重要情報

本機でダブルパノラマ画像を使用する場合、カメラの設置向きに対して撮影画像が約45°ずれます。そのため、既存カメラからの置き換え時には、カメラの設置向きをあらかじめ約45°ずらして固定する必要があります。

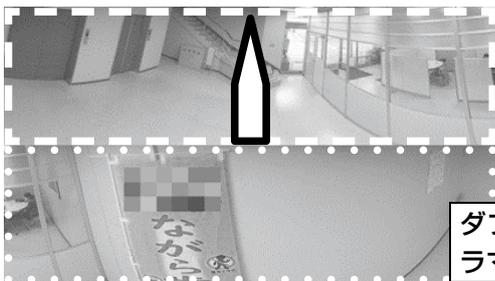
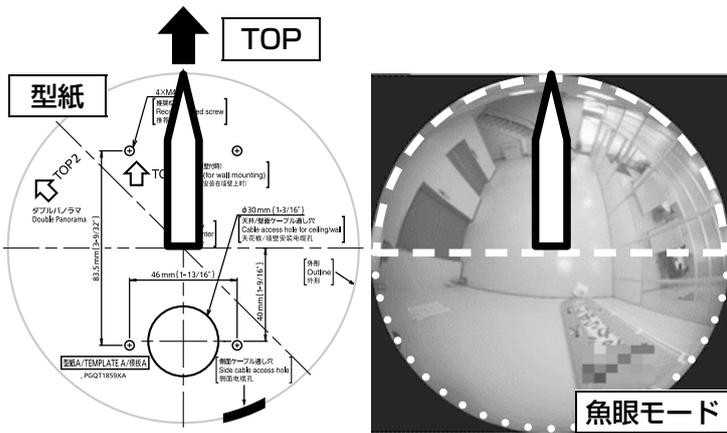
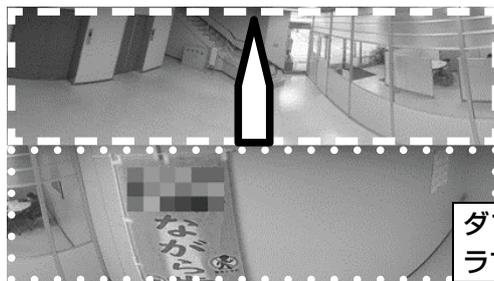
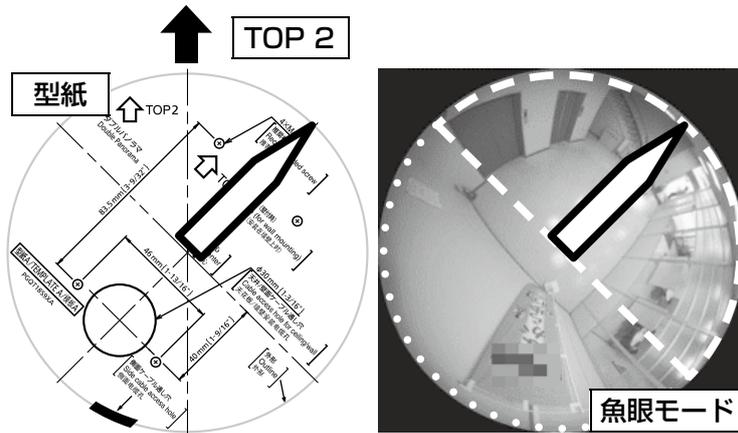
■現行モデル*でダブルパノラマ画像を使用する場合

■本機でダブルパノラマ画像を使用する場合

「↑TOP2」が撮影方向(画面の上方向)になるように設置して下さい。
TOP2を上にして設置した後に、ダブルパノラマ画像以外を使用すると撮影方向が45°ずれます。

- 従来の360度魚眼ネットワークカメラの代わりに本機を使用する場合は、ダブルパノラマ画像が45°ずれることにご注意ください。

「↑TOP」が撮影方向(画面の上方向)になるように設置して下さい。
(※WV-X4571L/X4171/S4550L/S4150/SFV481/SFN480/SW458/SF438)
